Objet : Détection - SIRENE ADF DB3 10K

N° FI : FLA-23-15

Nouvelle sirène ADF DB3 10K

Sirène ADF DB3 10KOhm

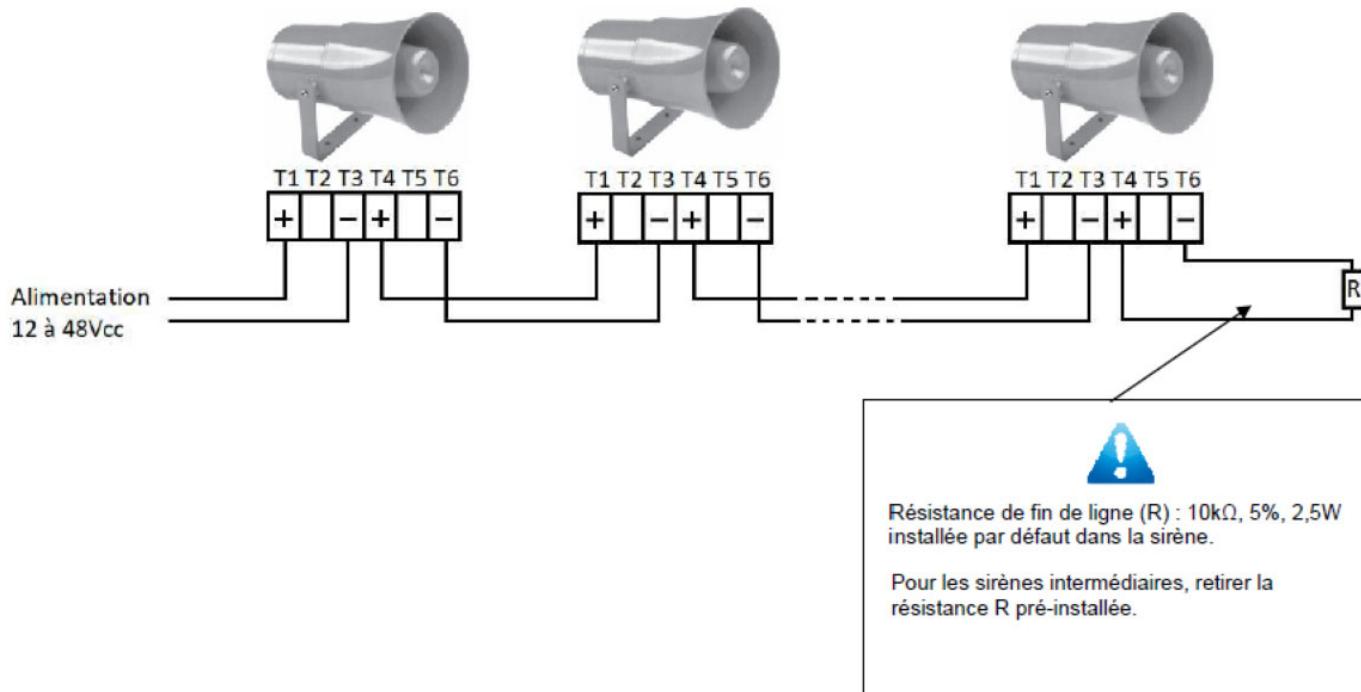
Afin de répondre aux nécessités techniques d'INFLUENCE et RESONANCE, nous avons décidé de proposer un modèle unique de sirène ADF DB3 pré-équipé par le fabricant d'une résistance interne de 10KOhms.

La sirène ADF DB3 (432140901) est donc remplacée par la SIRENE ADF DB3 10K (430140007).

La sirène ADF DB3 10 K est pré-équipée :

- D'une résistance de fin de ligne de 10 KΩ pré-installée.
- D'un presse-étoupe simple compression pour câble non armé de diamètre compris entre 6,1 et 11,7 mm en laiton nickelé (A2F 20S M20) avec joint nylon.
- D'un bouchon obturateur en laiton nickelé (PD-U M20) avec joint torique nitrile.
